**Verslag huishoudelijke elektrische installatie op laagspanning en zeer lage spanning****Algemeen:**

| Referentie: <b>013-20260422-05</b> | Datum controle: <b>22/04/2026</b> |

| Adres installatie: <b>Lichterveldsestraat 5, 8851 - Koolskamp</b> | Nummer teller(s): <b>1sag3100419286</b>                                                                                                                                                     |

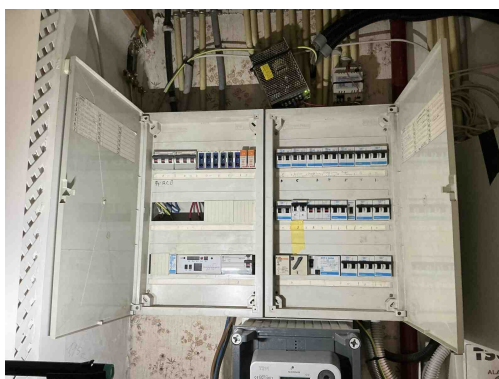
**B32** - Het elektrisch verdeelbord in een huishoudelijke ruimte voldoet niet aan de materiaal vereiste, o.a onbrandbaar, niet-hygroscopisch materiaal gemaakt zijn dat een voldoende mechanische weerstand biedt (Boek1: 5.3.5.1).  
*Opmerking: Oa deur beschadigd*

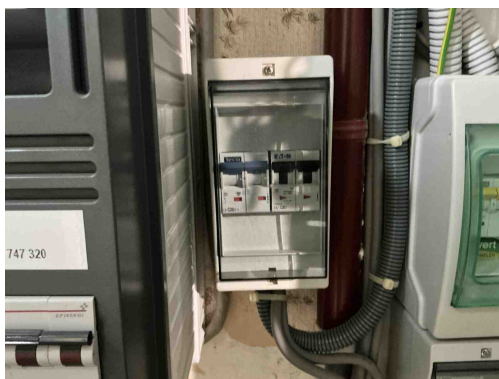
**B17** - De voedingsspanning is niet op elk bord vermeld (Boek 1: 3.1.3.3).

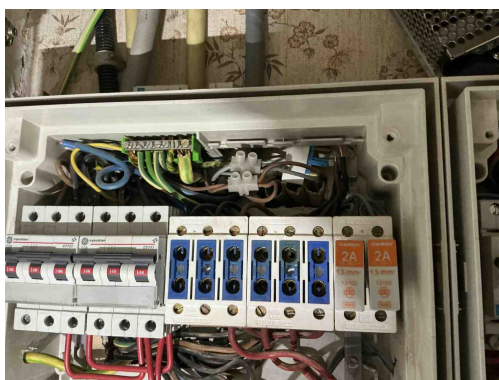
**B17** - De voedingsspanning is niet op elk bord vermeld (Boek 1: 3.1.3.3).

**B04** - De aanduiding van de kringen, klemmen en/of schakelapparatuur ontbreekt, is onjuist of is onvolledig (Boek 1: 3.1.3.1/5.1.6.1).

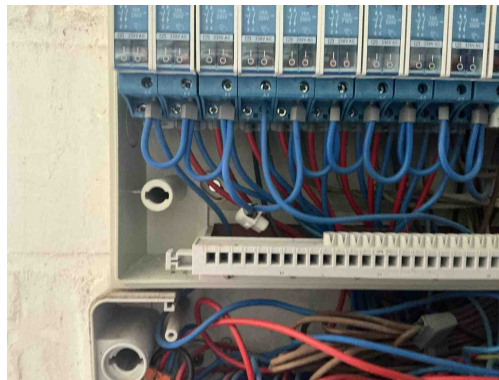
**C35** - Er zijn doorverbindingen gemaakt met lusterklemmen; er kon niet aangetoond worden dat deze klemmen geschikt zijn voor de aanwezige spanning, stroom en draadsectie en dat ze "CE" zijn (Boek 1: 1.4.2.1.).

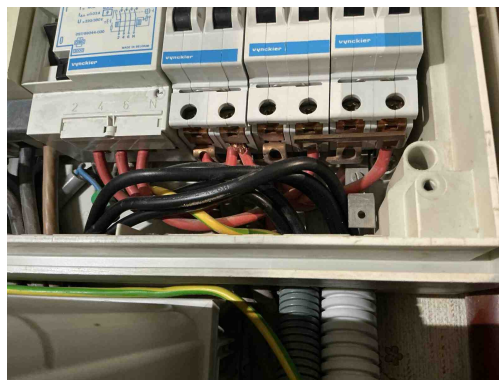
**C35** - Er zijn doorverbindingen gemaakt met lusterklemmen; er kon niet aangetoond worden dat deze klemmen geschikt zijn voor de aanwezige spanning, stroom en draadsectie en dat ze "CE" zijn (Boek 1: 1.4.2.1.).

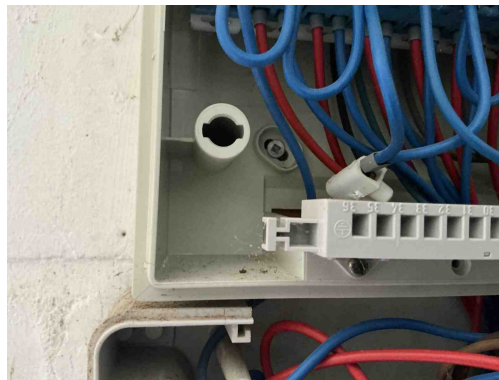
**B16** - De interne soepele geleiders zijn niet aan beide uiteinden voorzien van samenknijpende hulzen of evenwaardig (Boek 1: 5.3.5.5).

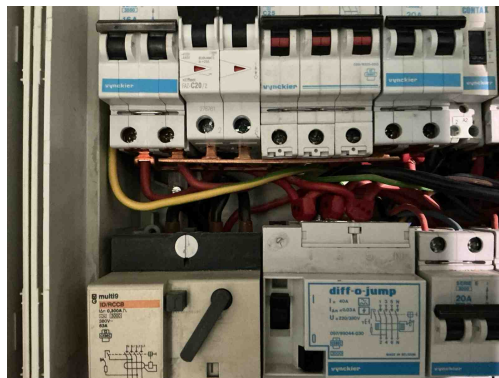
**T21** - Het elektrisch materieel is niet geplaatst volgens de voorschriften van de fabrikant/ regels van goed vakmanschap . (Boek 1: 1.4.1.3)

*Opmerking: Oa kamgeleiders niet voorzien van isolatie, ophanging verdeelbord niet afgedekt*

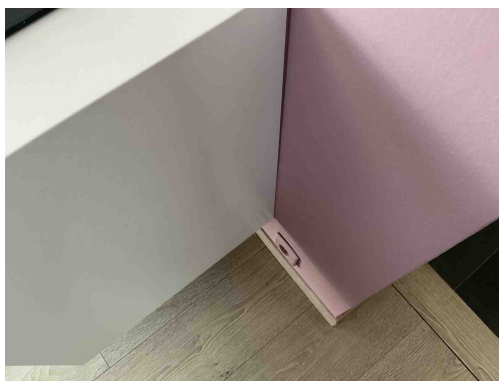
**T21** - Het elektrisch materieel is niet geplaatst volgens de voorschriften van de fabrikant/ regels van goed vakmanschap . (Boek 1: 1.4.1.3)

*Opmerking: Oa kamgeleiders niet voorzien van isolatie, ophanging verdeelbord niet afgedekt*

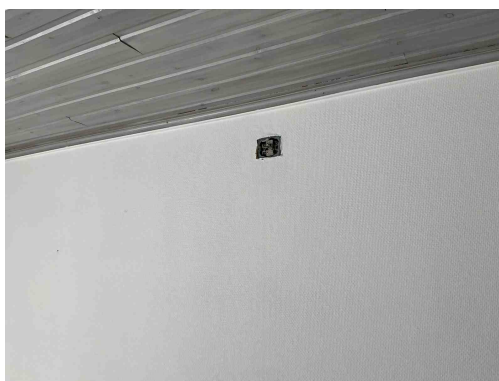
**A12** - Het toestel van de klasse I is niet met de beschermingsgeleider verbonden (Boek 1: 5.4.3.6).  
*Opmerking: Oa dampkap*

**A16** - Er is geen continuïteit van de beschermingsgeleider van de contactdoos (Boek 1: 5.4.3.4).  
*Opmerking: Oa salon*

**T10** - Bepaalde contactdozen en/of schakelaars zijn niet degelijk bevestigd (Boek 1: 1.4.1.3).  
*Opmerking: Oa living*

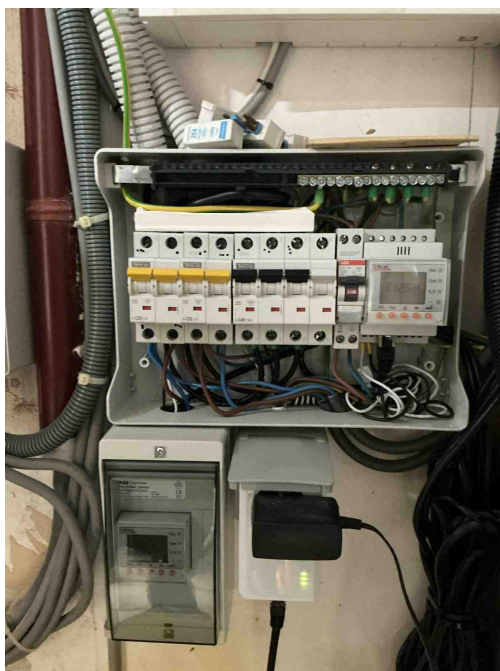
**T09** - Bepaalde contactdozen en/of schakelaars zijn beschadigd (Boek 1: 1.4.1.3).  
*Opmerking: Oa slaapkamer*

**T02** - Gevaar voor rechtstreekse aanraking: genaakbare delen onder spanning (Boek 1: 4.2.2).  
*Opmerking: Oa slaapkamer*
